「直腸癌術後骨盤内再発に対する重粒子線治療（整理番号 B083）」の有効性・安全性にかかわる評価について

先進医療の名称：直腸癌術後骨盤内再発に対する重粒子線治療

先進医療 B 実施計画等評価表（番号 B083）

先進医療審査の事前照会事項(伊藤構成員)に対する回答 1

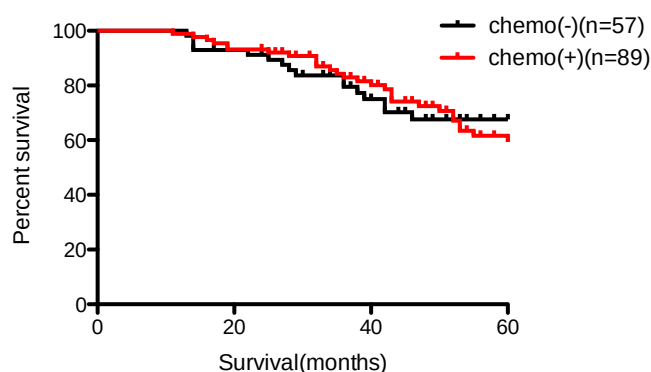
2. p. 18「3-2 評価指標」：主要評価項目として 3 年全生存率が設定されてい

ます。しかしながら、本試験では試験治療中止後及び終了後の後治療は自由となっており、主要評価項目はこの後治療の内容に左右されと考えられます。この問題点を踏まえながら主要評価項目の適切性を実施計画書内に明記してください。

ご指摘の通り、後治療としての化学療法の変貌による影響もあると考えられましたが、添付論文(Yamada S Int J Radiat Oncol Biol Phys, 96, 93-101, 2016)の試験で 73.6Gy (RBE) 治療群(151 例)の不明を除く 146 例の解析では、後治療として化学療法施行群(89 例)と非施行群(57 例)では生存率に有意差は認めませんでした(下図)。これらのことから重粒子線治療においては、後治療の差が治療効果に大きく依存はしていないものと考えられました。また、本治療の対象症例は、すでに多くの症例が化学療法を受けてから受診されることから後治療を指定するのが難しいこともありました。以上の点を試験計画書の中に記載することとしました。

N	3-y Survival	5-y Survival
Chemotherapy(-)	57	79.5%	67.6%
Chemotherapy(+)	89	83.1%	60.0%
